# 泊発電所

## 敷地地盤の振動特性について

### (コメント回答)

平成25年10月2日  
北海道電力株式会社

## 〔到来方向別〕鉛直アレー観測点間の応答スペクトル比(1, 2号炉観測点 NS方向)

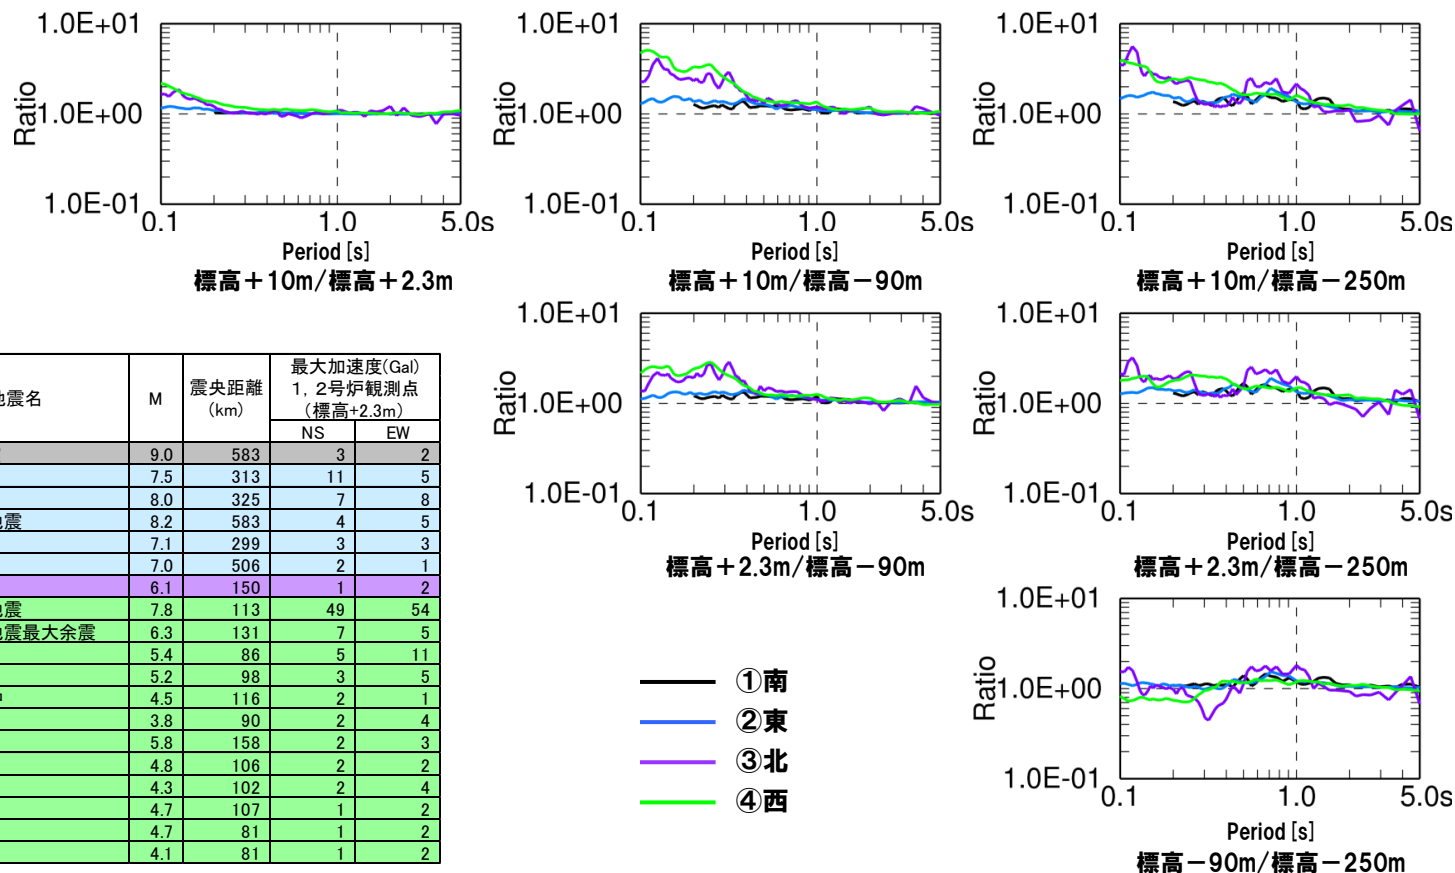
No	コメントの要旨	備考
1	・主に1, 2号炉観測点の地震観測記録を用いて検討しているが, 3号炉観測点の地震観測記録も用いて傾斜構造の影響を含めた敷地地盤の振動特性を検討すること。	第5回原子力発電所の新規制基準適合性に係る審査会合 (平成25年7月31日)
2	・3号炉側の地盤には, 安山岩が分布し, その下にD級岩盤があるので, これが地震動に与える影響について説明すること。	第5回原子力発電所の新規制基準適合性に係る審査会合 (平成25年7月31日)
3	・1, 2号炉観測点と3号炉観測点の地震観測記録の比較は, 標高+2.3mの地中の観測記録を用いているが, それぞれの観測点で地表面からの深さが異なるため, はぎとり波を用いたほうがよい。	第5回原子力発電所の新規制基準適合性に係る審査会合 (平成25年7月31日)
4	・標高-250m以深について, 経験的増幅特性等により影響を評価するとよい。	第5回原子力発電所の新規制基準適合性に係る審査会合 (平成25年7月31日)
5	・弾性波探査結果からレンズ状の地質構造がみられるので, フォーカシングの影響について検討して欲しい。	第5回原子力発電所の新規制基準適合性に係る審査会合 (平成25年7月31日)

●周期1秒程度以上で、いずれの検討結果においても地震の到来方向による応答スペクトル比の傾向に差異はみられない。

●「①南及び②東」は、短周期側で地震動がほぼ増幅しない傾向がみられる。

●一方で、「③北及び④西」の短周期側は、標高-90m/標高-250mを除き、地震動が増幅する傾向にある。
